发件人 | 浙江正泰电器股份有限公司市场部

关于 AX51 辅助触头壳体变更的通知

变更项目	变更前	变更后
AX51 辅助触头壳体

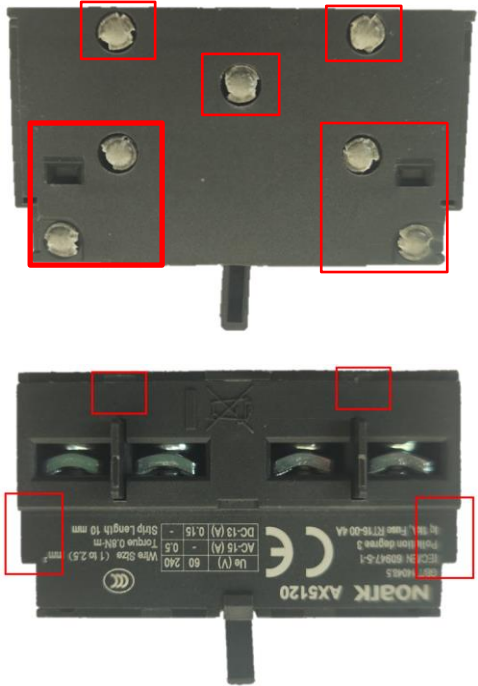
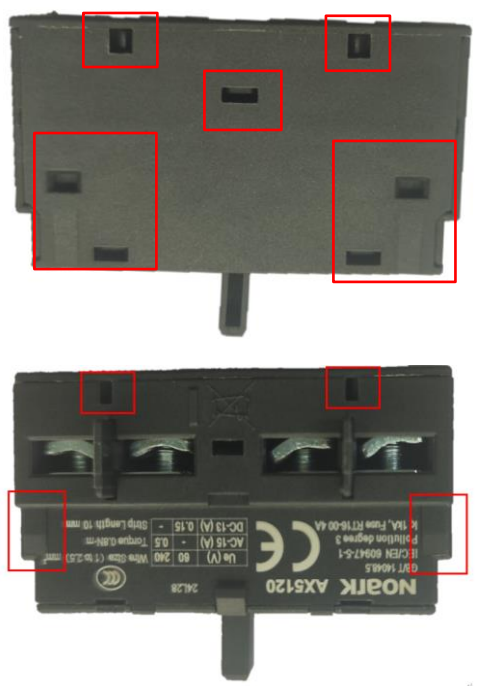
为提升产品的稳定性，公司将 AX51 辅助触头壳体由热铆式结构改成了卡扣式结构，装配工艺发生变更。

备注	壳体由热铆式结构变更为卡扣式结构

1、变更后不影响产品的使用 and 性能参数；

2、以上变更在 2025 年 1 月 7 日开始切换，切换期间因为库存原因可能会存在两种产品同时销售；
